## 7型タッチモニター仕様変更の件(改)

製品コード	製品名
E796382	ET0702L-2UWA-1-BL-G

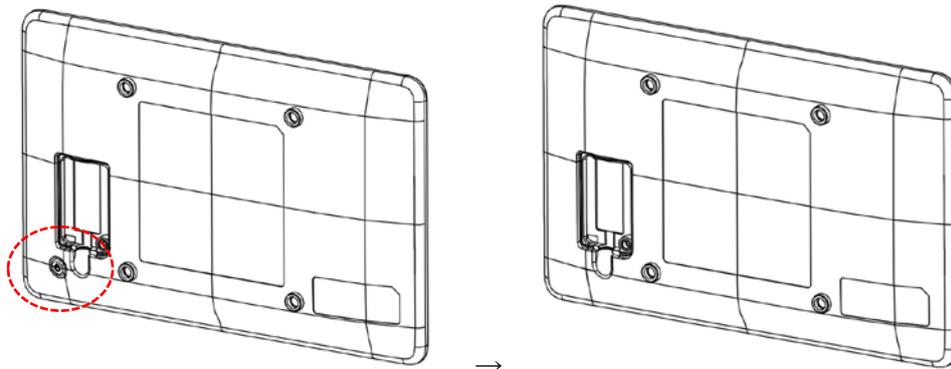
下記の図で、左下のボタンが削除されています。

変更前

変更後
